MINISTERIO DE AMBIENTE
DIRECCIÓN DE EVALUACIÓN DE IMPACTO AMBIENTAL
VERIFICACIÓN DE REQUISITOS DE MODIFICACIONES DE ESTUDIOS DE IMPACTO AMBIENTAL
PLATAFORMA PREFASIA

MODIFICACIÓN AL EsIA: PARQUE DE LAS VILLAS

CATEGORÍA: II

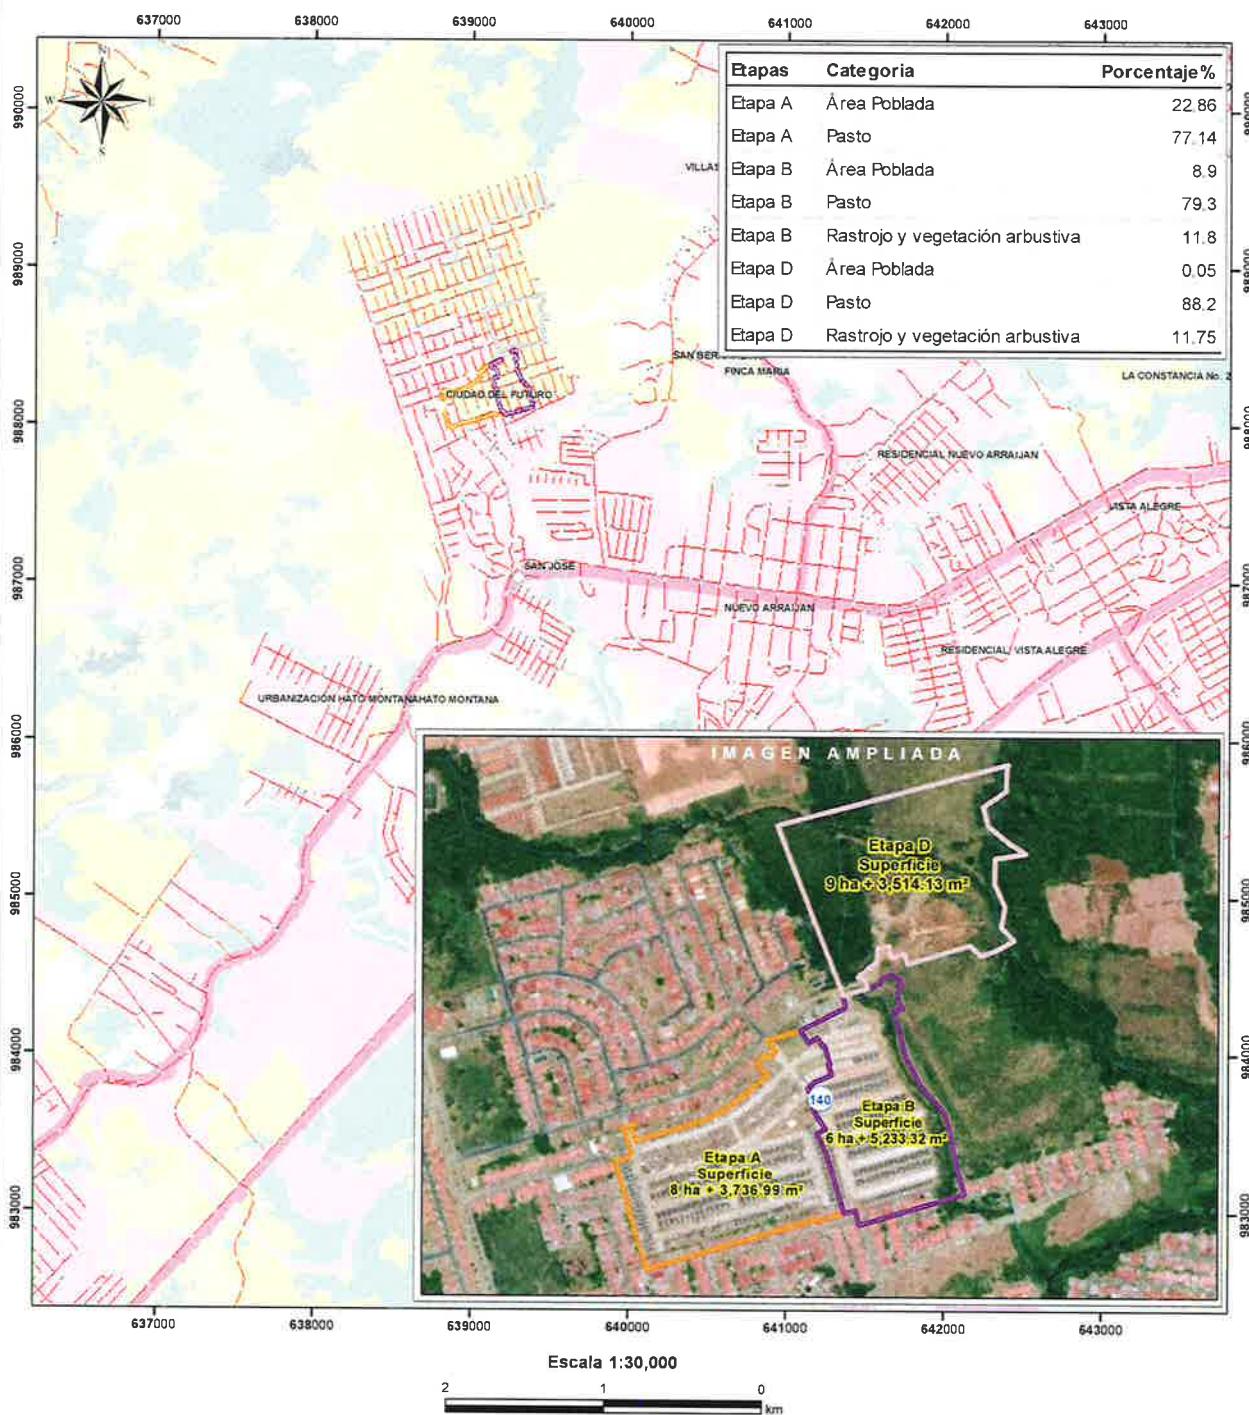
Cabe resaltar que en el **MEMORANDO DIAM-0168-20**, no se evidencia la verificación del polígono segregado de la Etapa A (finca No. 418736), la finca No. 418738 a excluir del proyecto, el resto libre de la finca, y la de la Planta de Tratamiento de Aguas Residuales y su punto de descarga.

Con las coordenadas suministradas se generaron tres (3) polígonos:
 Polígono Etapa A con una superficie de 8 ha + 3,736.99 m².
 Polígono Etapa B con una superficie de 6 ha + 5,233.32m².
 Polígono Etapa C con una superficie de 9 ha + 3,514.13 m².

Las coordenadas suministradas se encuentran fuera del Sistema Nacional de Área Protegidas y de acuerdo al mapa de Cobertura Boscosa y Uso de la Tierra año 2012, se muestran las categorías de rastrojo y vegetación arbustiva, área poblada, pasto.
